VYSVĚTLENÍ ZADÁVACÍ DOKUMENTACE XIII.

| 1.1. Název veřejné zakázky: | „OU – Stavební úpravy objektu A,

Přírodovědecká fakulta, 30. dubna 22,
Ostrava“ |

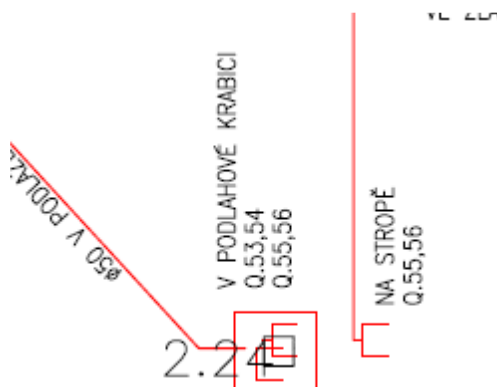
Dle výše uvedeného popisu položky máme hledat přesné rozměry podlahové krabice v projektové dokumentaci pro slaboproud.

Z půdorysu není přesná specifikace podlahové krabice známa a v technické zprávě také ne.

Tohle jsou všechny dostupné informace o podlahových krabicích, které jsme v projektu našli a pro adekvátní ocenění je nutné znát alespoň rozměr těchto krabic a případně materiál.

Žádáme tímto zadavatele o zaslání doplňujících informací.

Zadavatel po posouzení dotazu uvádí, že přesná podoba typu ani velikosti specifikace v projektu není specifikována. Předpokládá se použití takového typu, který bude, co se jakosti týče, vyhovovat obecně záruce na stavbu. Není ani předepsán materiál. Co se rozměru týká – velikost co do počtu modulů musí odpovídat nejen potřebám SLP a SILNO, ale i požadavku na pohodlnou manipulaci s koncovkami a šňurami v krabici, krabice musí jít uzavřít i pokud jsou v ní zástrčky a kabely. Projektant z důvodů variabilnosti předpokládá krabici s 12 moduly, z toho 6 modulů bude osazeno zásuvkami SLP a SILNO, ostatních 6 modulů bude osazeno záslepkami.
